Meie 03.06.2025 nr 7.1-1/25/8972-2

**Ülenurme alevikus riigitee nr 22130 km
2,27-2,32 Tartu mnt 54 ja 56
ristumiskohtade ümberehitamise nõuded**

Joonis 1. Ristumiskoha pikikallaste kujundamine

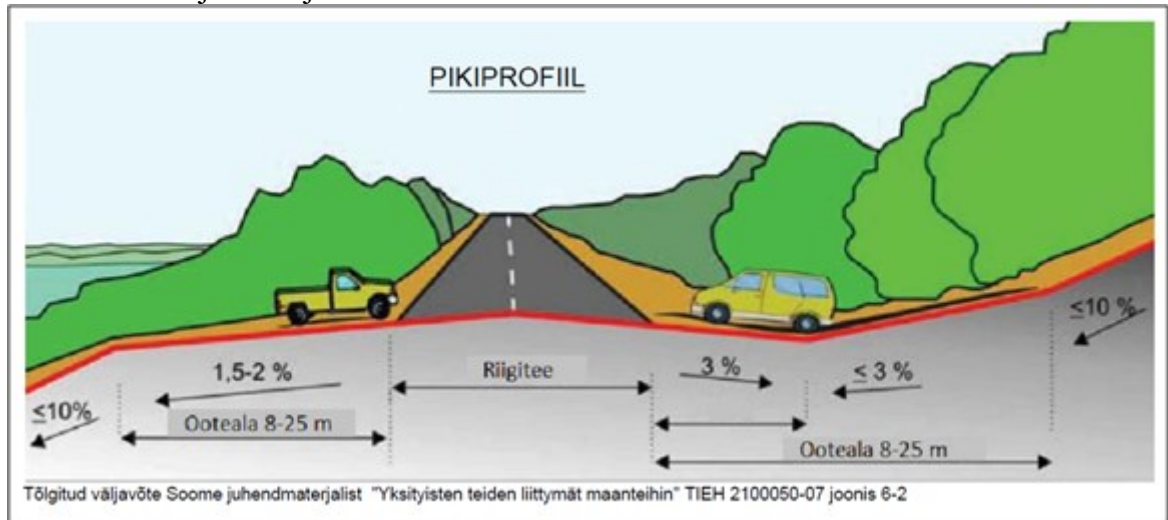
- 8.2. Mõõdistada minimaalselt 20 m raadiuses riigitee teljest kavandatava ristumiskoha asukohal.
- 8.3. Mõõdistusala ja uuringud peavad olema piisavad projekti koostamiseks ja kontrollimiseks.
- 8.4. Projekti kooskõlastamiseks esitamise hetkel peab olema geodeetilise mõõdistuse sh kooskõlastuste vanus kuni üks aasta.
9. Ristumiskoha plaanilahenduse koostamisel lähtuda Transpordiameti [tüüpjoonise I või II](#) põhimõtetest. Pöörderaadiused määrata liikluskoosseisu kõige ebasoodsama sõiduki pöördekoridoride järgi. Kujutada pöördekoridoreid joonistel.
10. Ristumiskoht projekteerida riigiteega võimalikult täisnurga all. Ristumiskoha pikikalded määrata vastavalt alltoodud joonise põhimõtetele arvestusega, et riigitee alusele maale sademeveett üldjuhul ei juhitata.
